Autorità di bacino distrettuale del Fiume Po
Avviso di adozione del decreto del Segretario generale n. 13 del 15 febbraio 2024

Decreto n. 13 del 15.02.2024 avente ad oggetto:

Aggiornamento Elaborato 2 del PAI Po
Aggiornamento Mappe aree allagabili del PGRA

Scheda di sintesi

5 – nord abitato di Marone - est cava di dolomia Ponzano

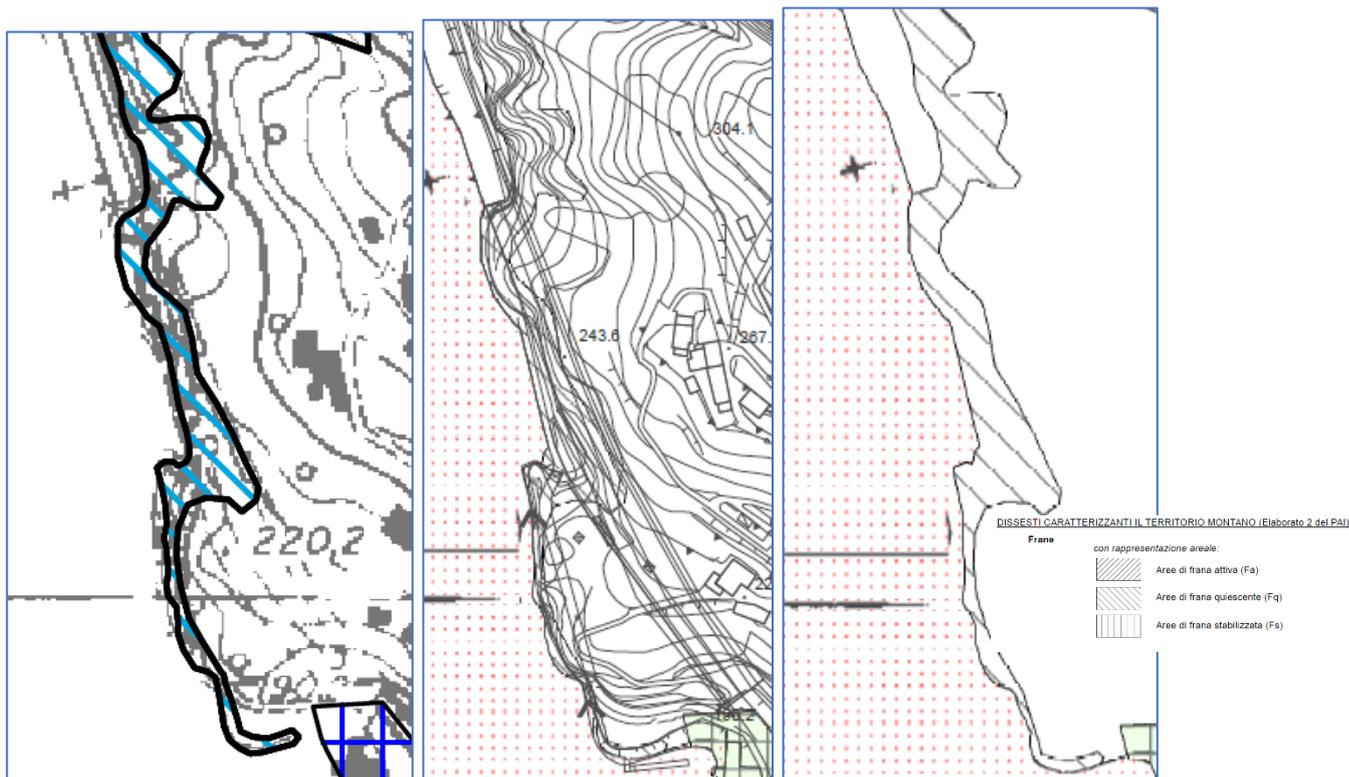
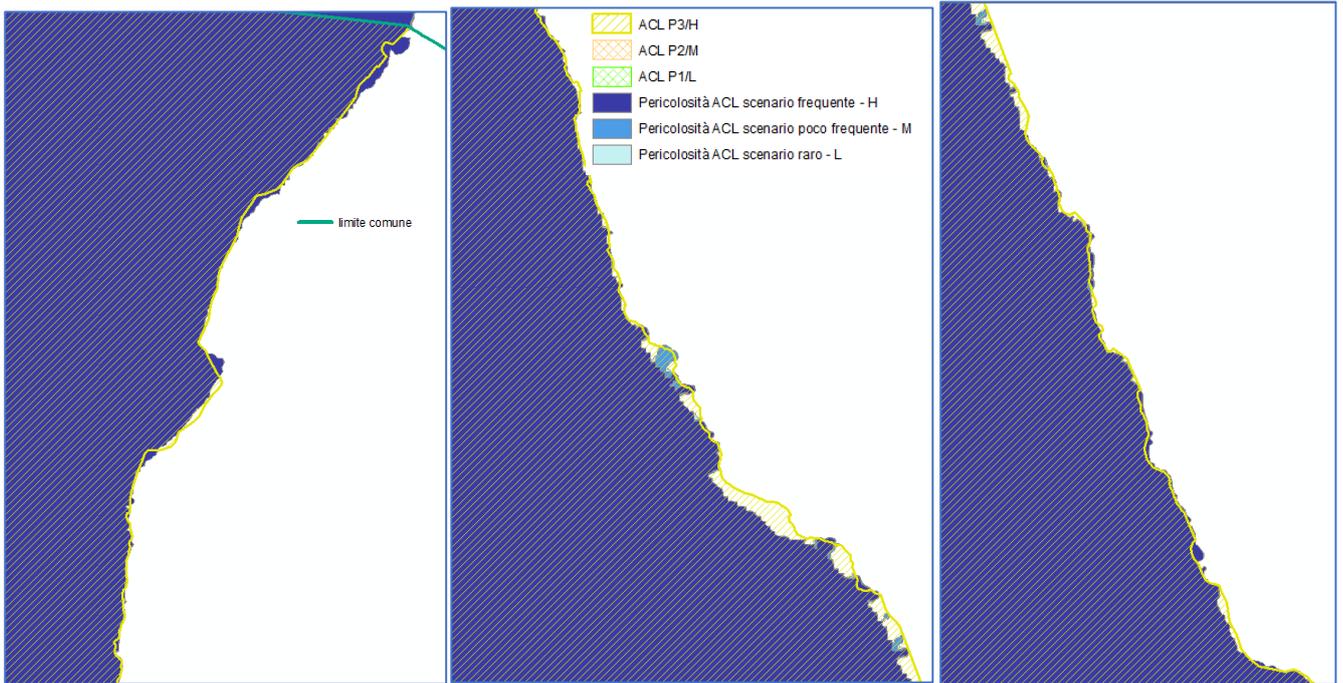
A sinistra carta elaborato 2 PAI vigente; a sinistra carta PAI/PGRA proposta (con e senza base topografica aerofotogrammetrico) – modifica frana quiescente Fq

5 – Scenario ACL

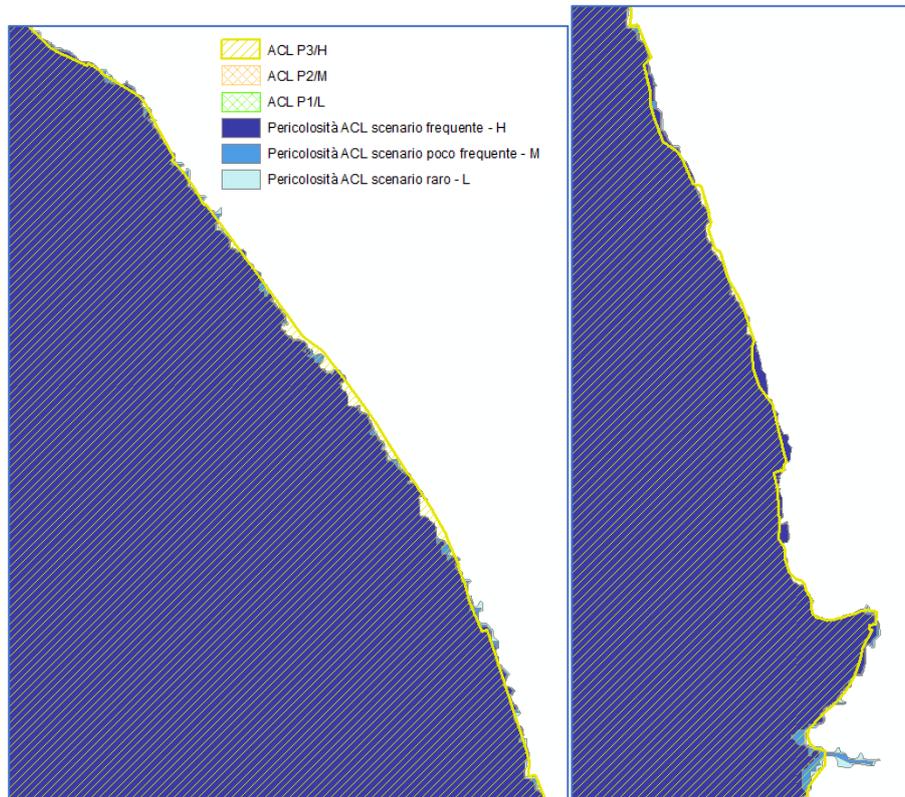
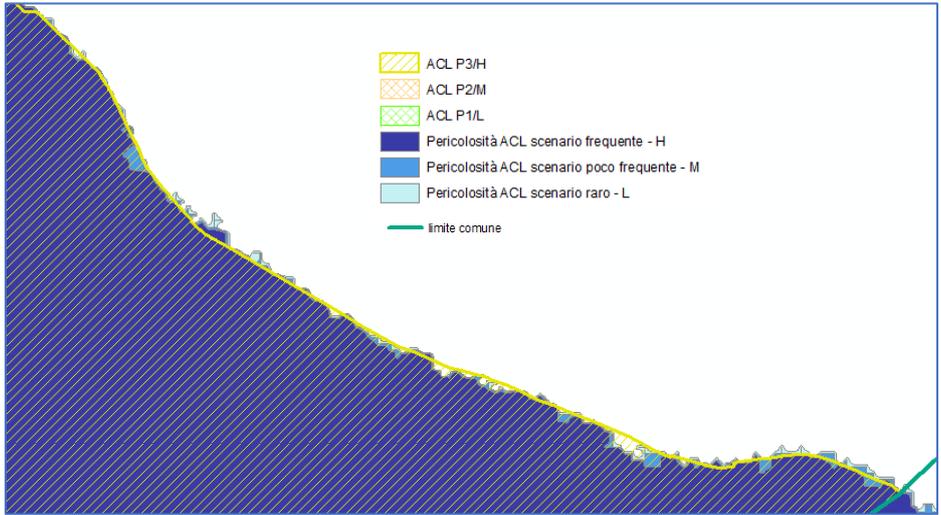
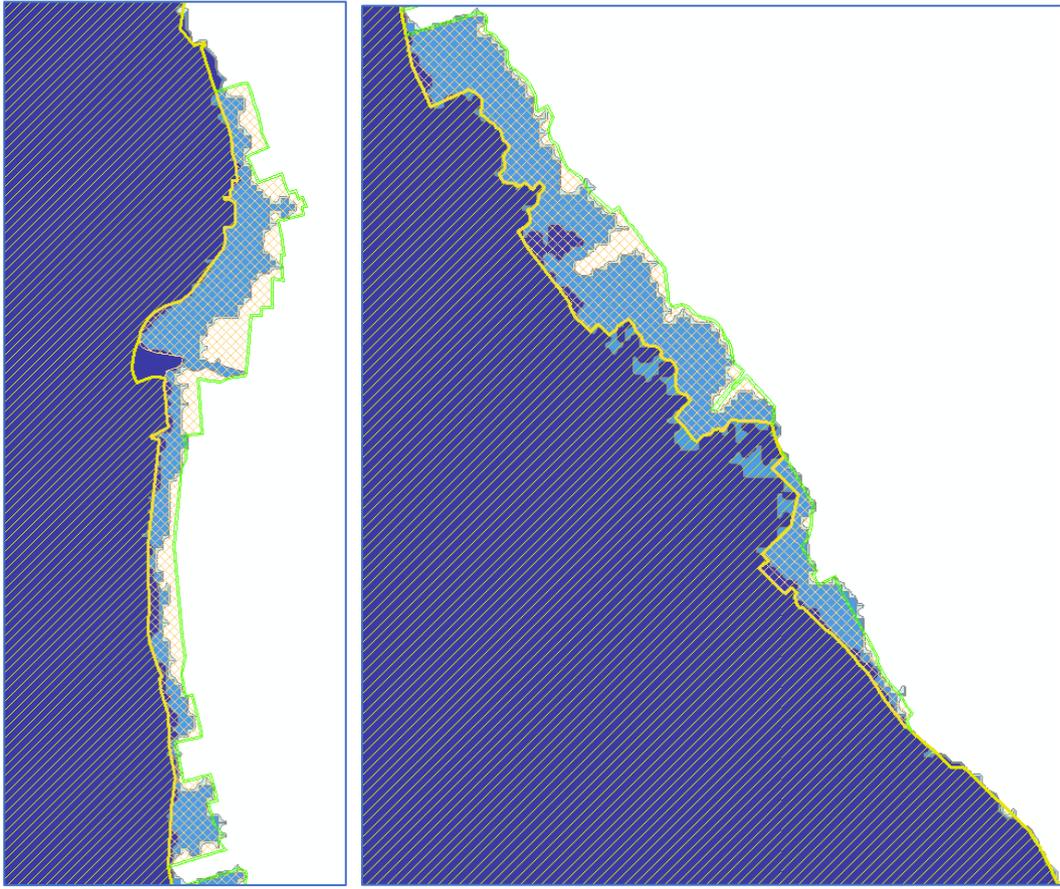
Stralci, a partire dal confine nord con il comune di Pisogne sino al confine sud con Sale Marasino, della sovrapposizione tra mappe PGRA – ambito ACL proposte e mappe PGRA vigenti.

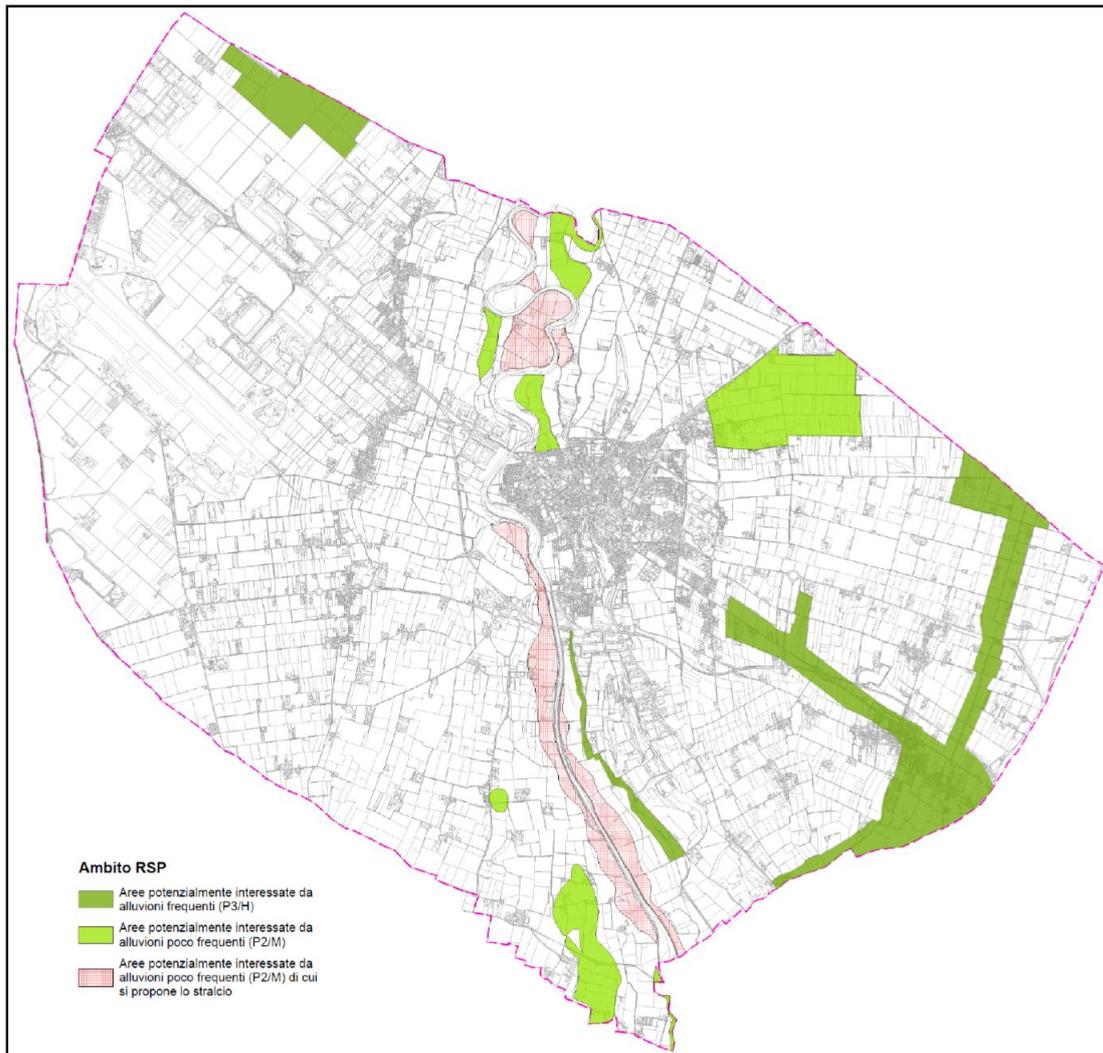
Il Comune di Montichiari ha proposto lo stralcio di alcune aree allagabili (6 poligoni) rappresentate nell'ambito RSP ma afferenti al Fiume Chiese, eliminando così la sovrapposizione tra queste aree (proposte a suo tempo da ANBI Lombardia) e le aree allagabili del Chiese, già rappresentate nell'ambito RP. Ha conservato le altre aree allagabili presenti nell'ambito RSP in quanto connesse effettivamente ad esondazioni lungo il reticolo consortile (si vedano immagini sottoriportate).

Rappresentazione aree allagabili presenti sul territorio comunale per l'ambito RSP con distinzione delle aree oggetto di proposta di modifica (stralcio) (in rosa)

Zona centro - Carta PAI vigente

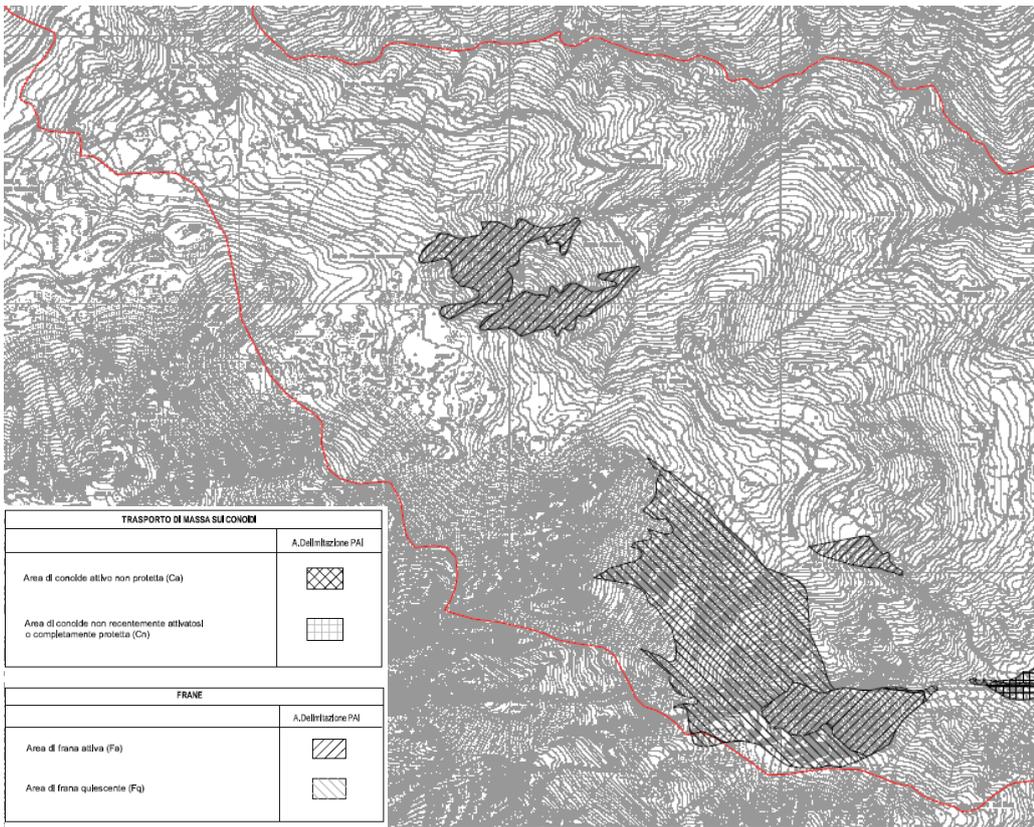
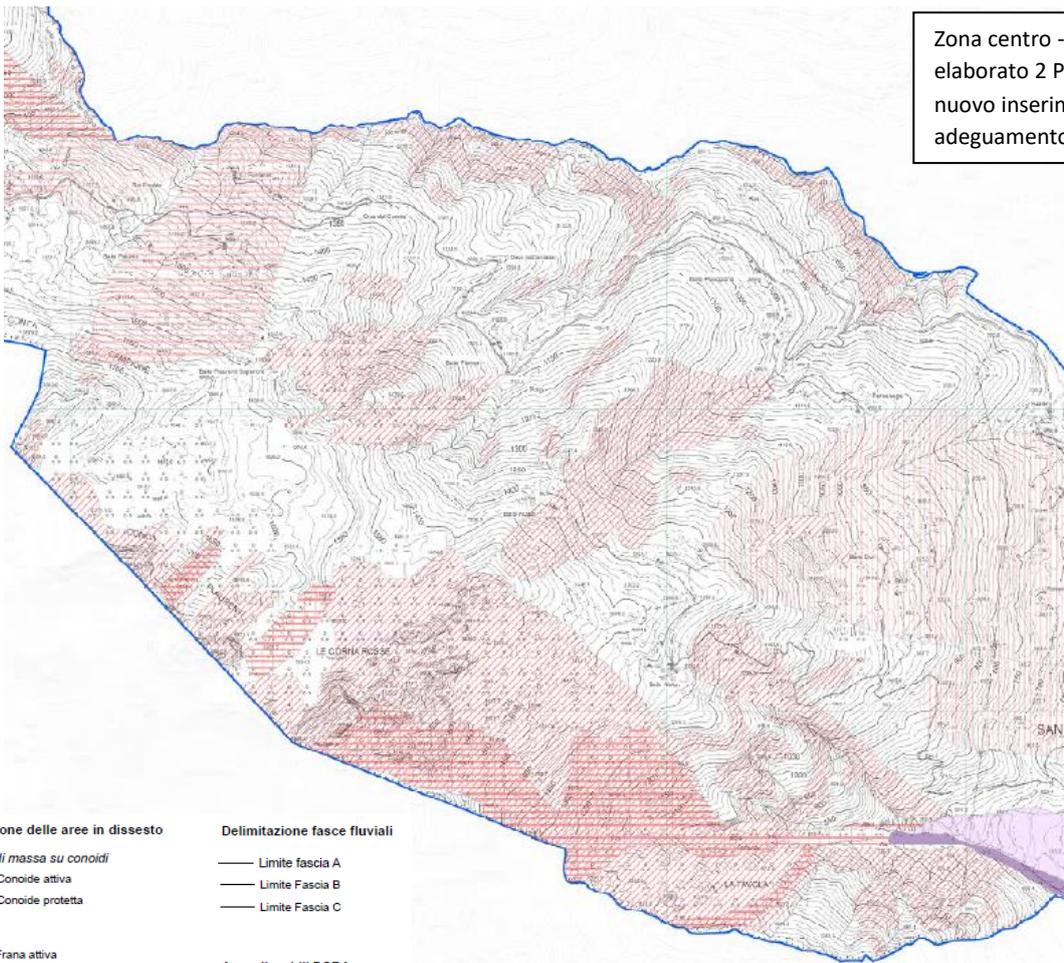
Zona centro - Carta PAI/PGRA proposta - elaborato 2 PAI: dissesti e valanghe di nuovo inserimento (CLPV e IFFI); adeguamento di Fa e Fq vigenti

Zona valle - Carta PAI vigente

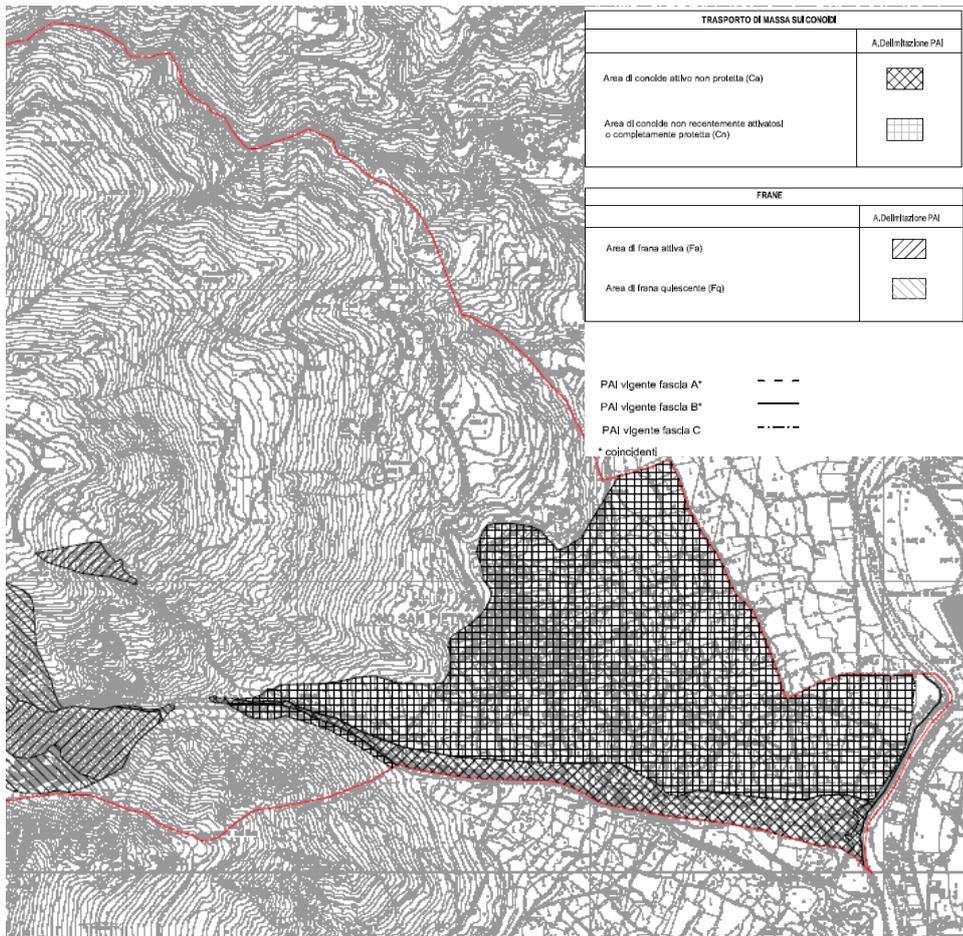
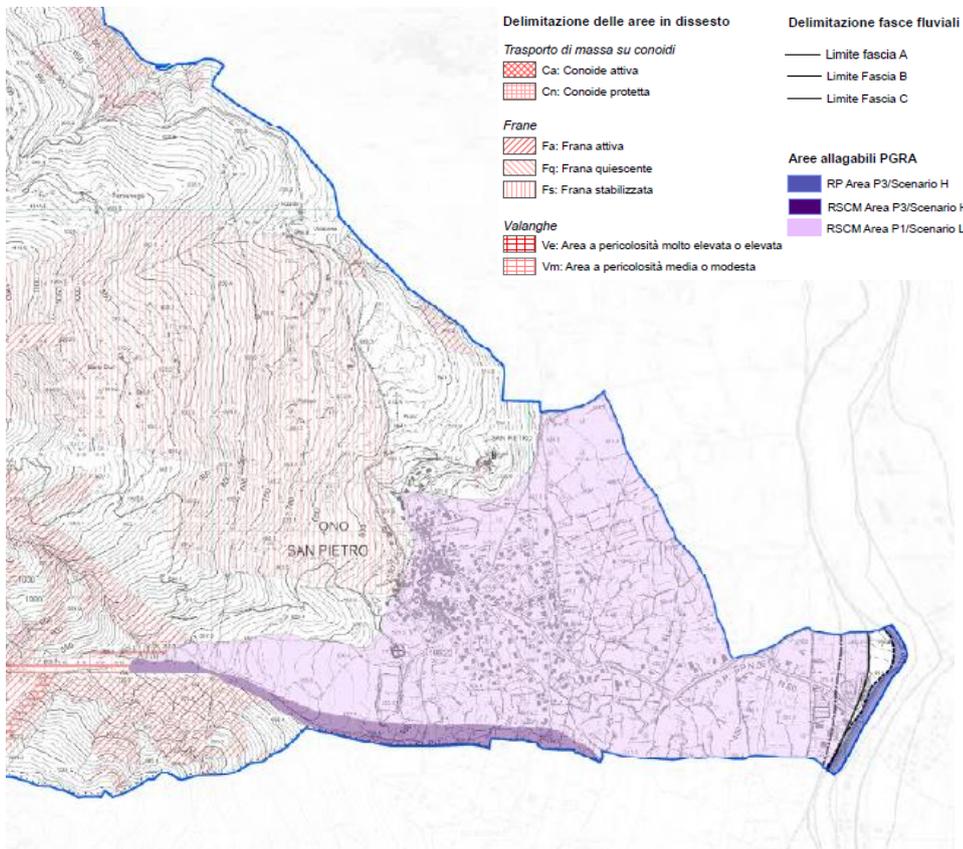
Zona valle - Carta PAI/PGRA proposta - elaborato 2 PAI: dissesti e valanghe di nuovo inserimento (CLPV e IFFI); adeguamento Ca e Cn e recepimento delimitazioni PAI e PGRA Oglio sopralacuale.
